RENESAS TECHNICAL UPDATE

製品分類	MPU & MCU	発行番号	TN-RX*-A0225A/J	Rev.	第1版
題名	I ² C バスインタフェース (RIIC) に関する誤記訂正		情報分類	技術情報	
適用製品	RX62N グループ、RX621 グループ、RX21A グループ	対象ロット等	関連資料	RX62N グループ、RX621 グループ ユーザーズマニュアルハードウェア編 Rev.1.40 (R01UH0033JJ0140) RX21A グループ ユーザーズマニュアル ハードウェア編 Rev.1.10 (R01UH0251JJ0110)	
		全ロット

上記適用製品のユーザーズマニュアルハードウェア編の I²C バスインタフェース (RIIC) 章において、誤記がありましたので、以下のとおり訂正いたします。

図 31.28 デバイス ID アドレス受信時の AASy、DID フラグセット / クリアタイミング

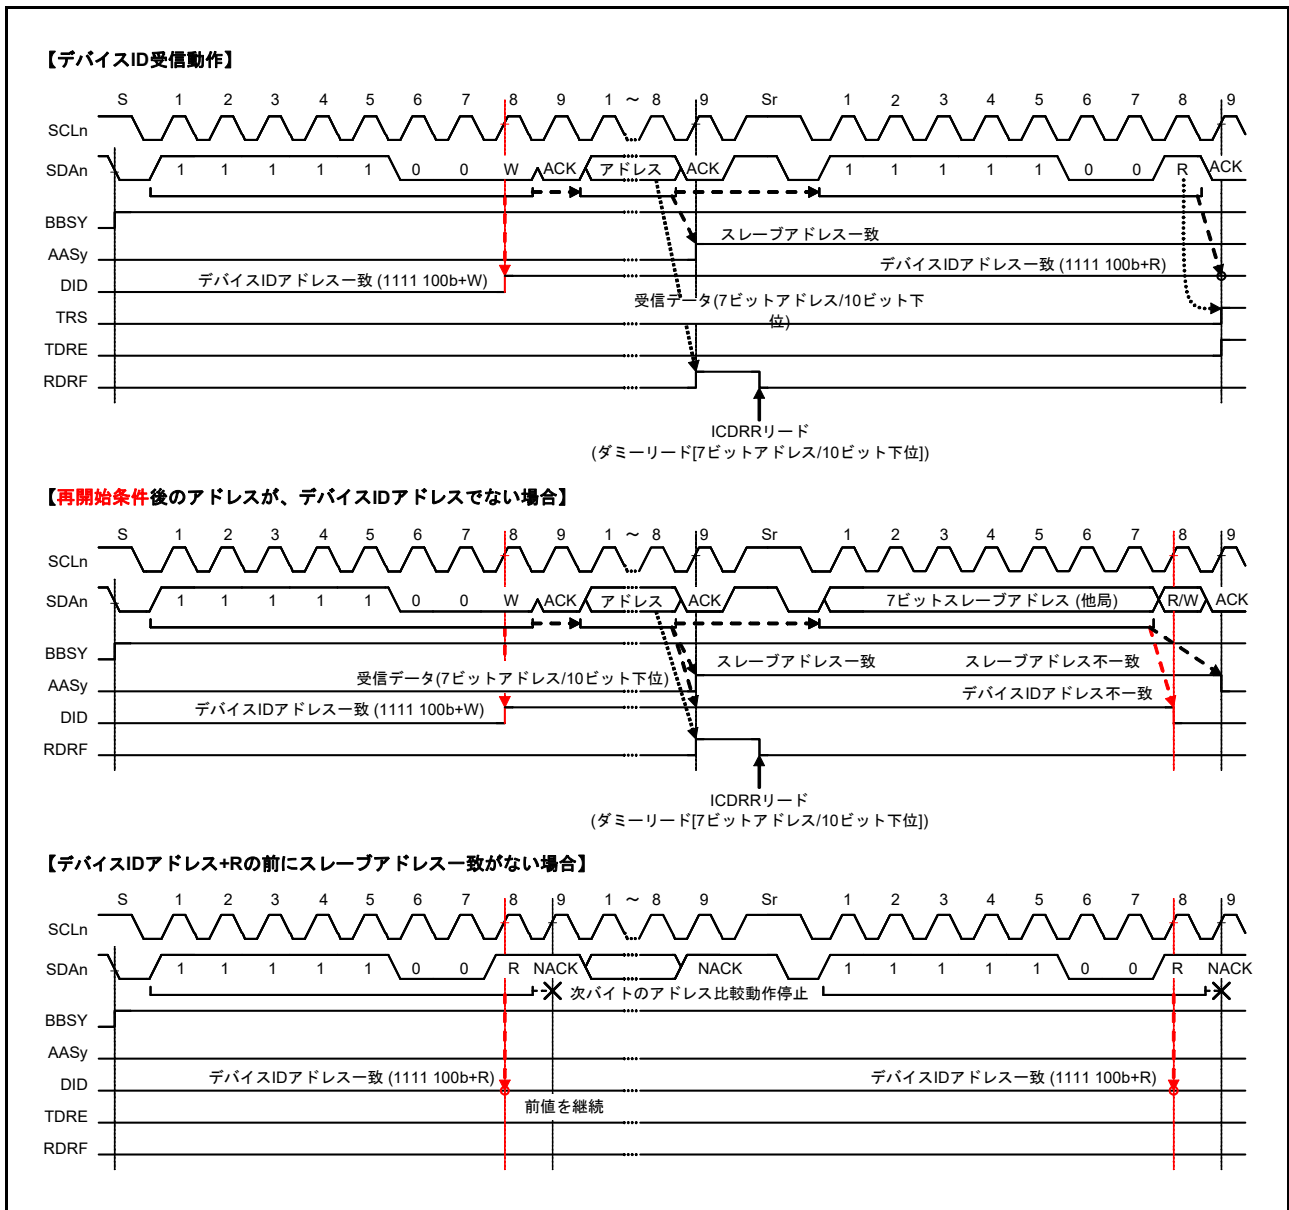
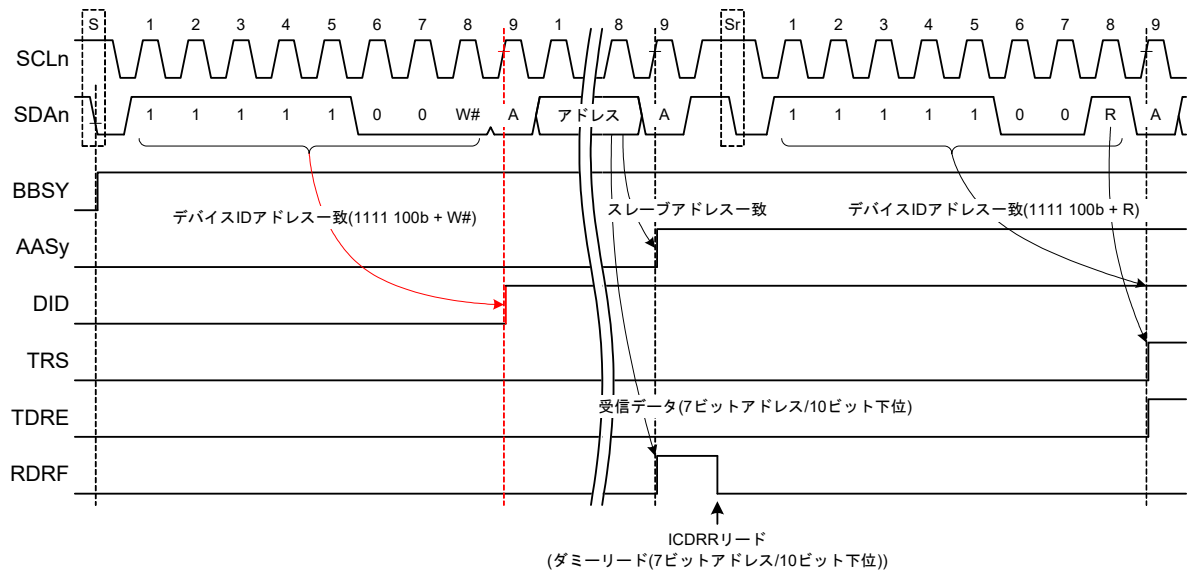
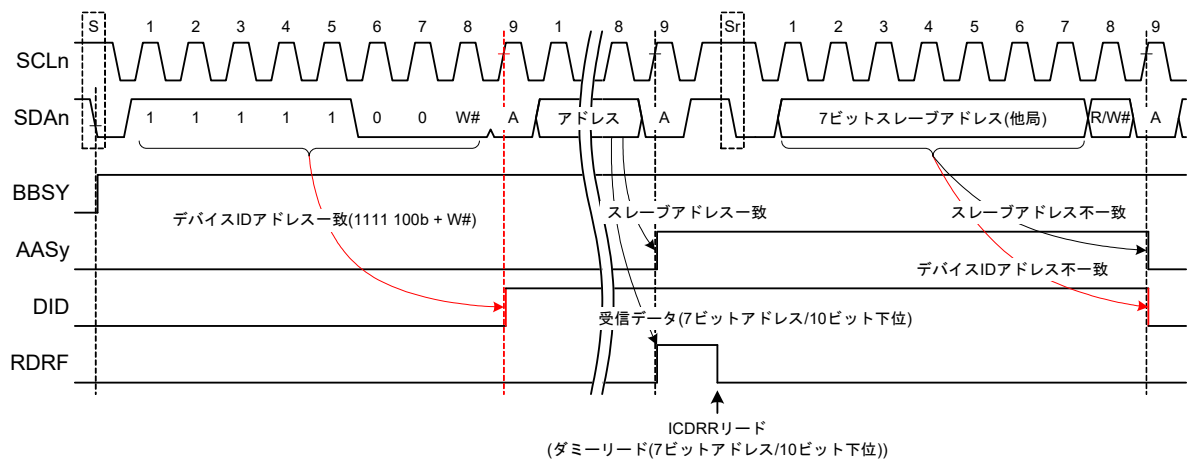
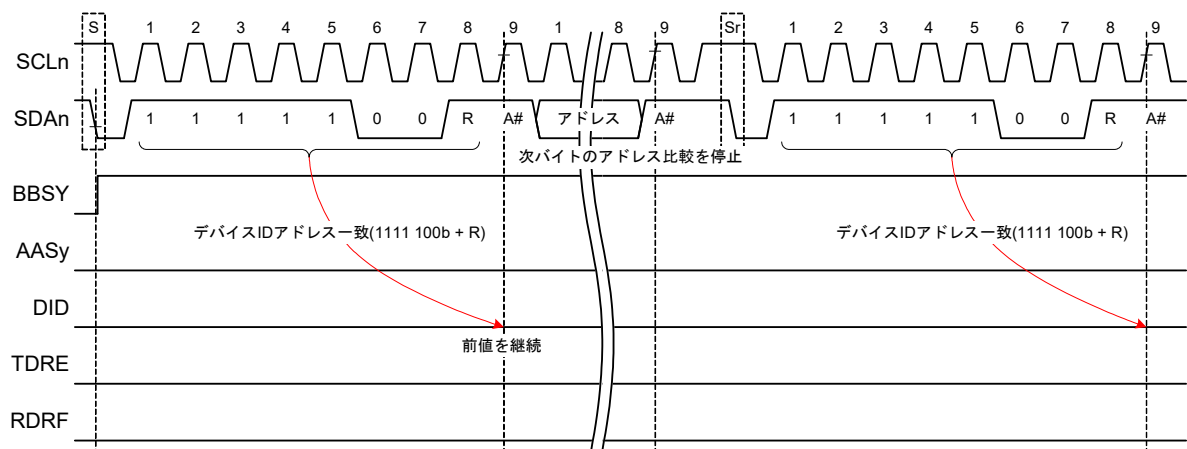
「31.7.3 デバイス ID アドレス検出機能」において、図 31.28 を以下のとおり訂正いたします。

【デバイスID受信動作】

【リスタートコンディション後のアドレスがデバイスIDアドレスでない場合】

【デバイスIDアドレス+Rの以前にスレーブアドレスが一致していない場合】

図 31.31 NACK 受信時の転送中断動作 (NACK ビット = 1 のとき)

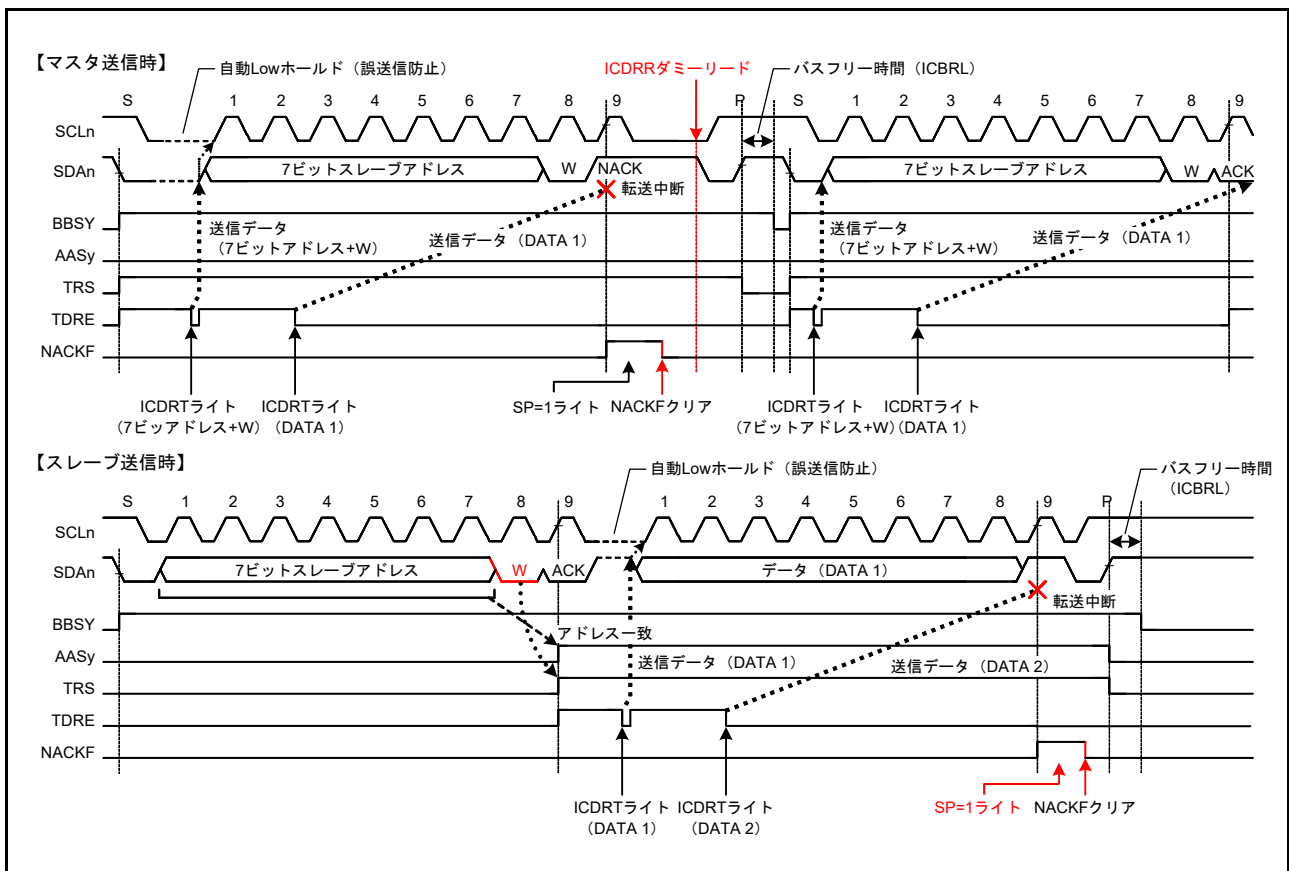
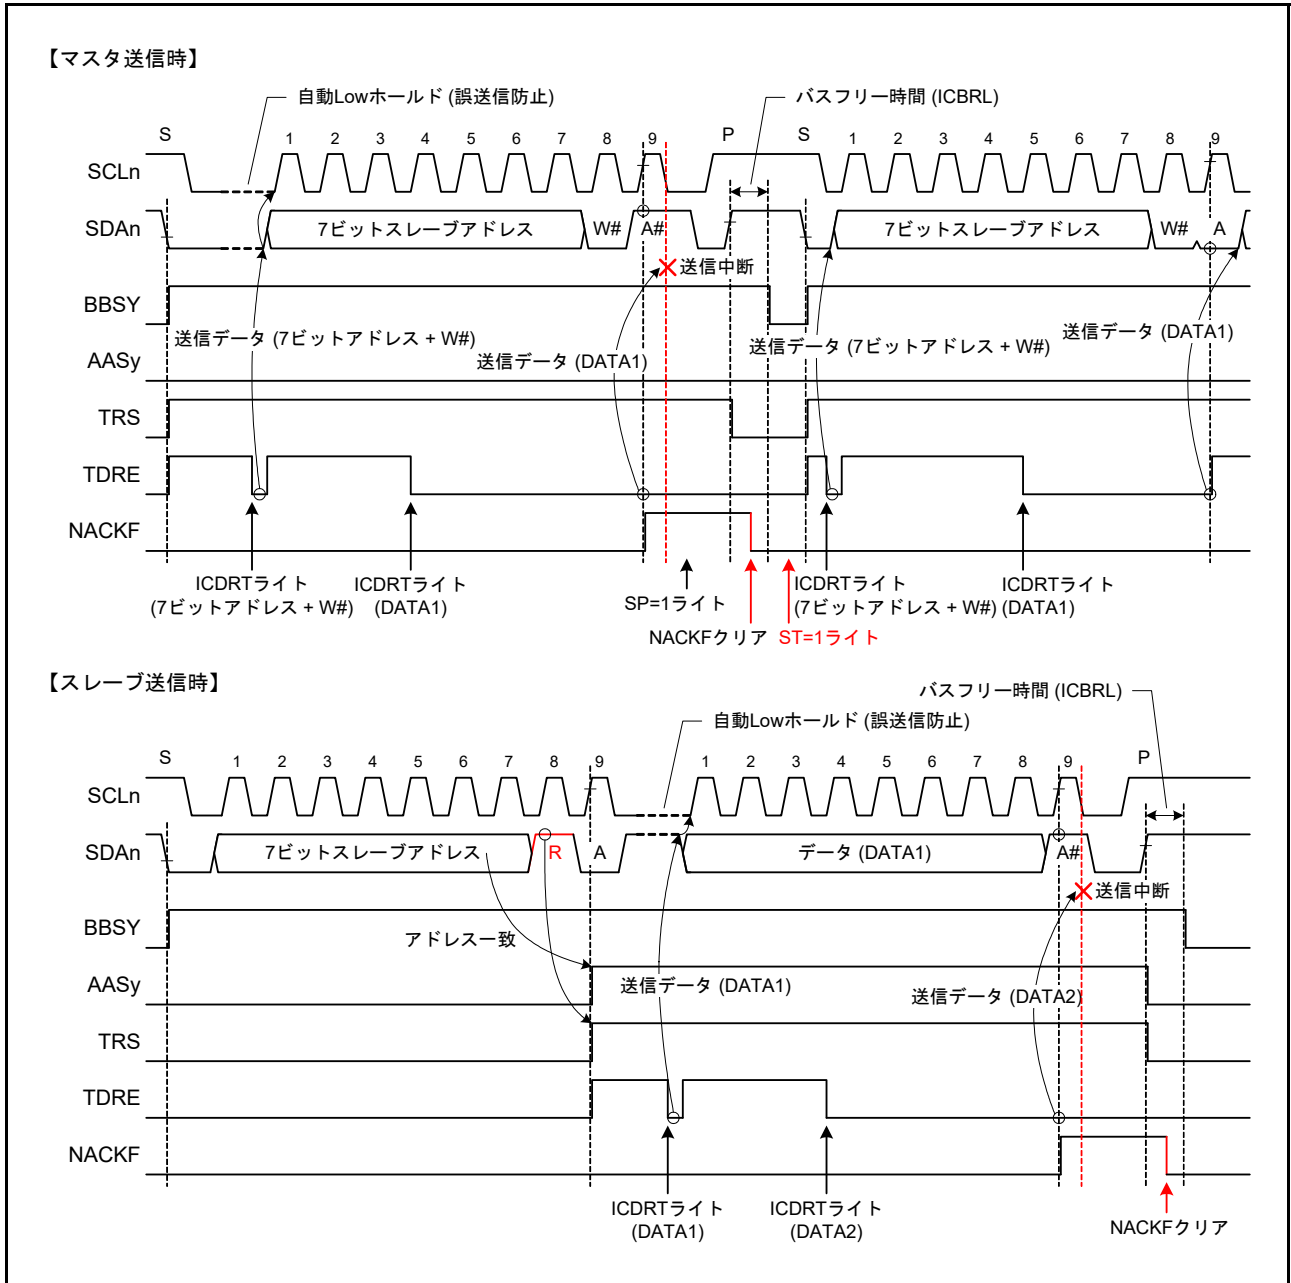
「31.8.2 NACK 受信転送中断機能」において、図 31.31 を以下のとおり訂正いたします。

図 31.40 SCL 追加出力機能 (CLO ビット)

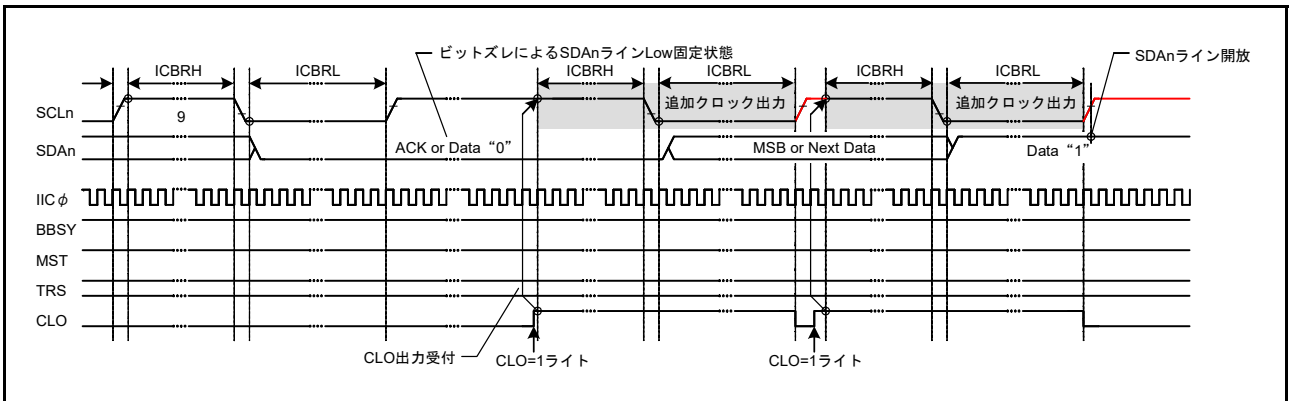
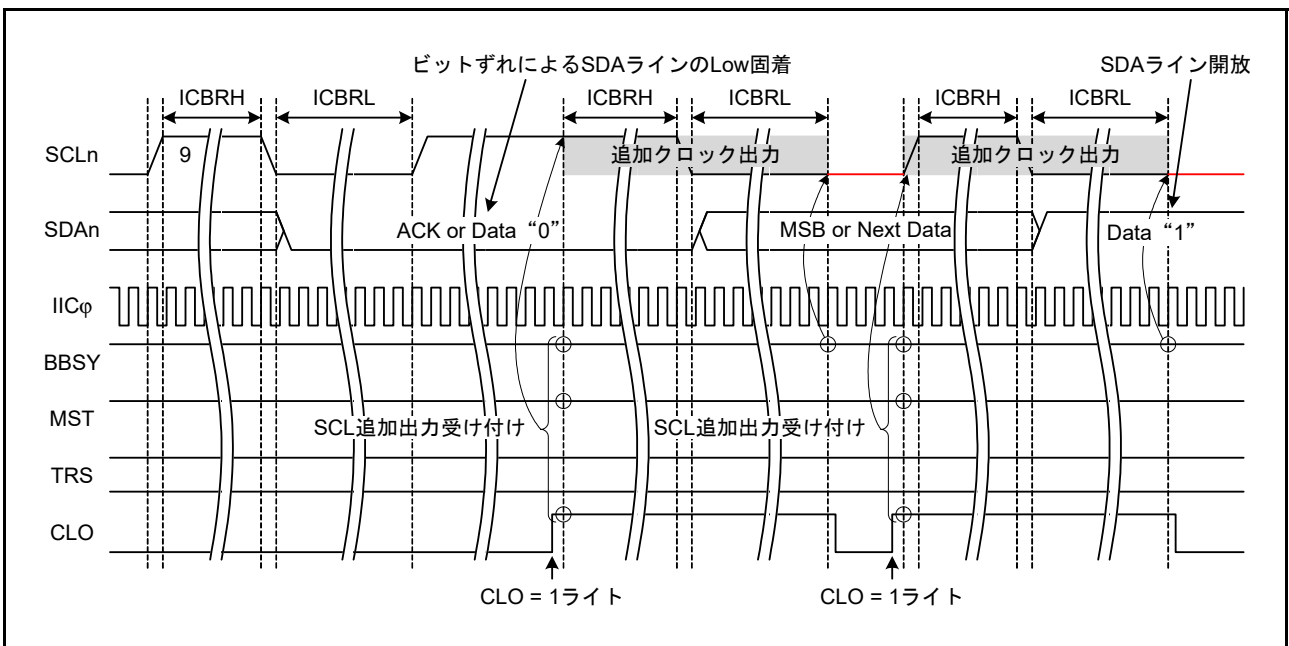
「31.11.2 SCL クロック追加出力機能」において、図 31.40 を以下のとおり訂正いたします。
